Reykjavík, 16. desember 2025
USK25040116 (HS)

Bárugata 20 – Fyrirspurn til skipulagsfulltrúa vegna breytinga á húsi

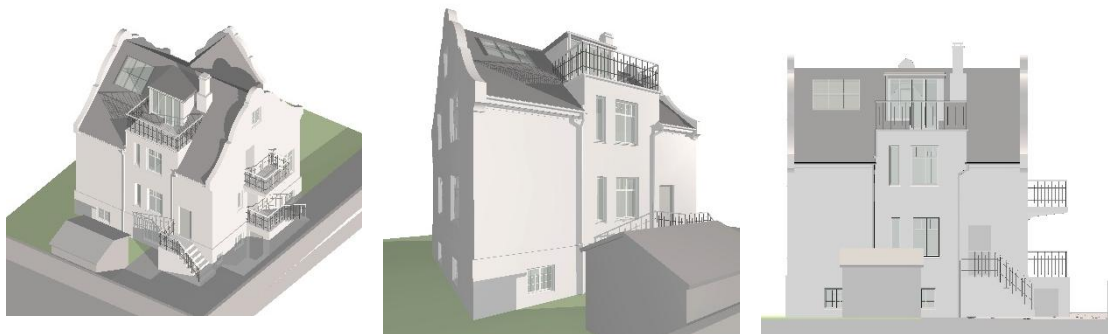
Í nýjum teikningum hefur verið gerð tilraun til að svara þessum kröfum. Engin umsögn Minjastofnunar Íslands fylgir gögnunum.

Þessi tillaga að útfærslu kvists á bakhlið hússins, eins og í fyrri tillögu, framandi í samhengi við arkitektúr hússins. Minjastofnun mælir almennt með því að þegar breytingar eru gerðar á varðveisluverðum húsum þá taki þær mið af upprunalegri gerð viðkomandi húss; byggingarefni, stíl og kvarða. Að því leyti telur stofnunin

Þessa tillögu þó betri en sú fyrri þar sem kvisturinn er minni en áður og miðjusetur. Þótt þarna sé um breytingu að ræða sem er lítt áberandi á bakhlið og hafi ekki áhrif á ásýnd hússins frá götu, telur Minjastofnun að breytingin væri óheppileg á þessu húsi.

Tillagan sem um ræðir sýnir að kvisturinn hafi verið aðlagður að skala hússins, en samt er formið er enn framandi og fellur ekki vel að húsinu sjálfu. Tekið er undir með Minjastofnun Íslands að *“Í þessari útfærslu hefur verið tekið tillit til álits og ábendinga Minjastofnunar að nokkru leyti.”* Útfærslan er ekki fullunnin og það þarf að taka meira tillit til byggingarstíls og form hússins sjálfs til að uppfylla kröfur sem gerðar eru til breytinga á húsinu. Eins og áður segir að þá er hægt að fara tvær leiðir við hönnun á breytingu á gömlum húsum. Þær útfærslur sem lagðar hafa verið inn hér til umsagnar virðast fara hvoruga leiðina.

Þótt kvisturinn sé ekki að götuhlið hússins, þá er hann sýnilegur mjög víða, og fellur hvorki að núverandi húsi né byggðarmynstri hverfisins.

- Neikvætt tekið í erindið þar sem tillaga að kvisti fellur ekki að húsinu, sem er á svæði sem nýtur hverfisverndar og verndar í gulum flokki, Samstæður húsa og heilda.
- Tillagan fellur hvorki vel að húsinu né byggðarmynstri og uppfyllir þar af leiðandi ekki þær kröfur sem gerðar eru í reglugerðum og Aðalskipulagi Reykjavíkur 2040.
